<p>KREIS STEINFURT Dezernat III / 66 Straßenbauamt</p>	Deckblatt A		
	Unterlage: 5	Blatt-Nr.: 5	
Projekt: K 76n, Westliche Entlastungsstraße Steinfurt	Datum	Zeichen	
<p><b>Feststellungsentwurf</b></p>	bearbeitet	April 2014	Lütke Larrier
	gezeichnet	April 2014	Breuer-Janning
	geprüft	April 2014	Fehr
Aufgestellt:	Kreis Steinfurt Dez. III / Straßenbauamt im Auftrag	Maßstab:	Lageplan 1 : 500
Steinfurt, den 05. Mai 2014	gez. Selker

<b>KREIS STEINFURT</b> Dezernat III / 66 Straßenbauamt Projekt: K 76n, Westliche Entlastungsstraße Steinfurt	<b>Deckblatt A</b>		
	Unterlage: 5 Blatt-Nr.: 7		
<b>Feststellungsentwurf</b>	bearbeitet	Juli 2015	Lütke Lanfer
	gezeichnet	Juli 2015	Breuer-Janning
	geprüft	Juli 2015	Fehr
<b>Lageplan</b>		1 : 500	
Aufgestellt:	Kreis Steinfurt Dez. III / Straßenbauamt im Auftrag		
Steinfurt, den 30. Juli 2015	gez. Selker

<b>KREIS STEINFURT</b> Dezernat III / 66 Straßenbauamt Projekt: K 76n, Westliche Entlastungsstraße Steinfurt	Deckblatt A	
	Unterlage: 5 Blatt-Nr.: 8	
<b>Feststellungsentwurf</b>	Datum	Zeichen
	bearbeitet August 2015 gezeichnet August 2015 geprüft August 2015	Lütke Lanfer Breuer-Janning Fehr
Aufgestellt: Kreis Steinfurt Dez. III / Straßenbauamt im Au

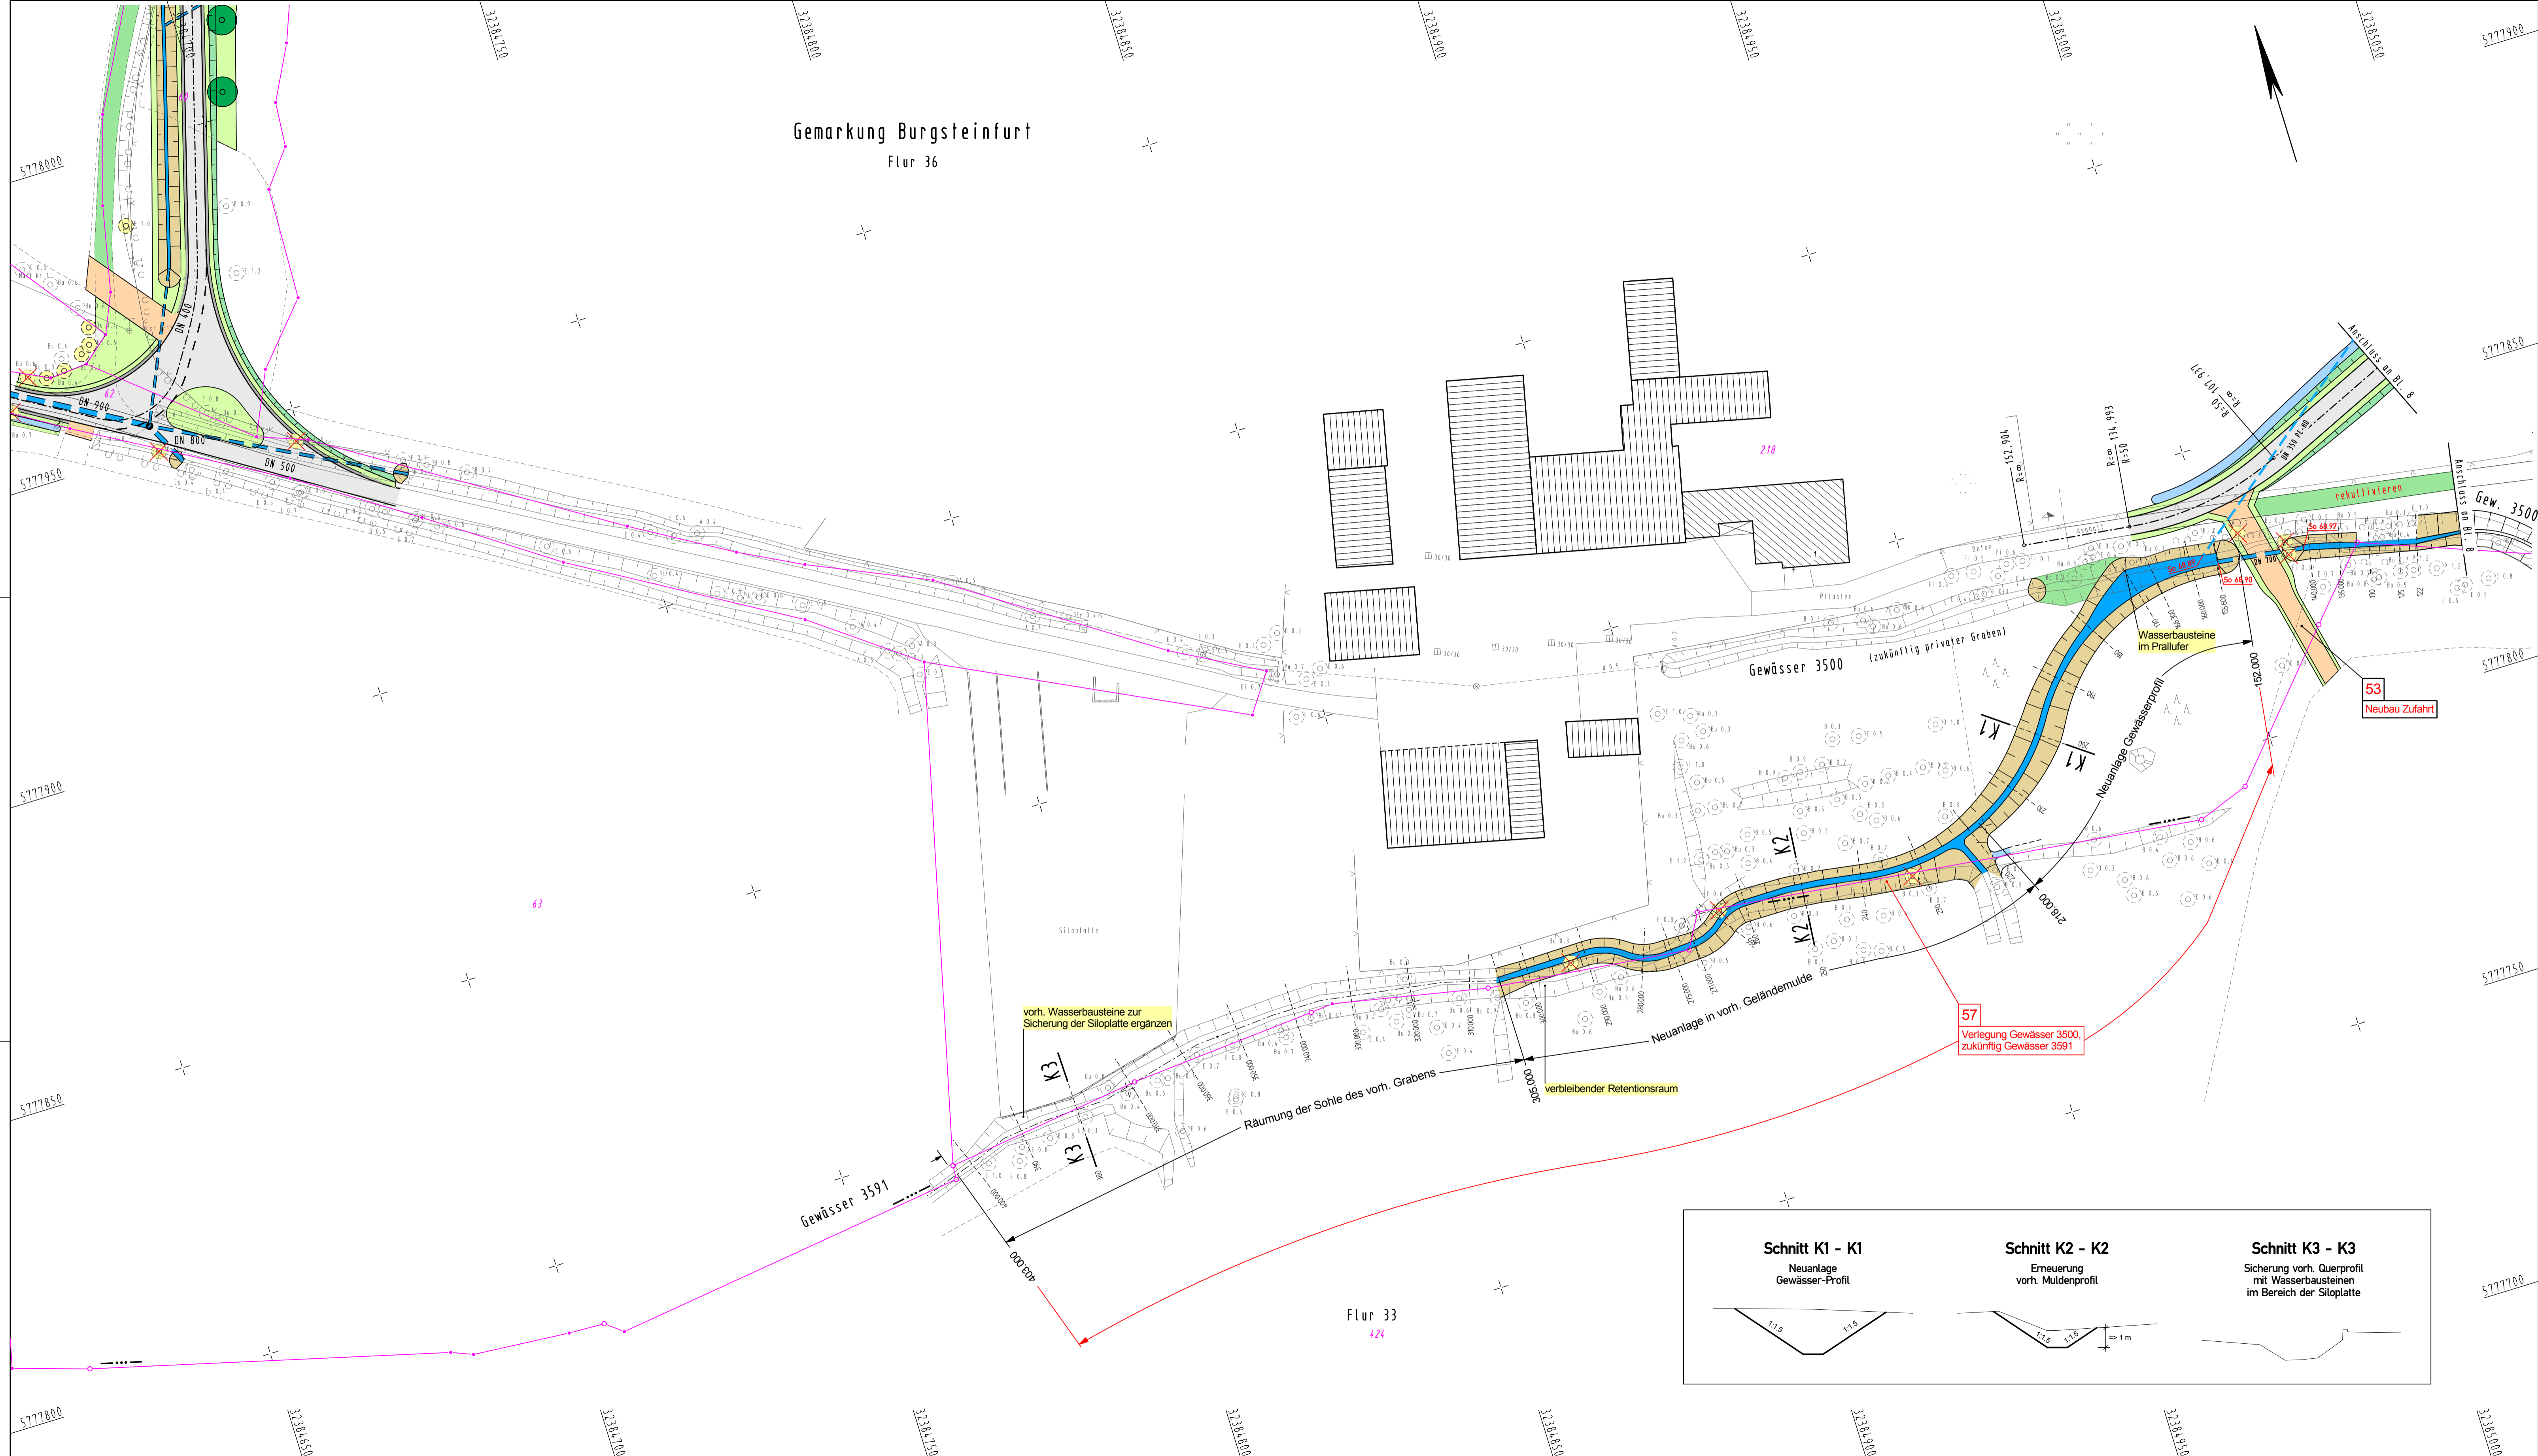
Datum	gez.	Änderung
09.03.2015	Br.-J.	Ausweichen, Zufahrten + Einmündungsbereich
15.05.2015	Br.-J.	Teilung in drei Bauabschnitte
23.06.2015	Br.-J.	Weg Göklerjan
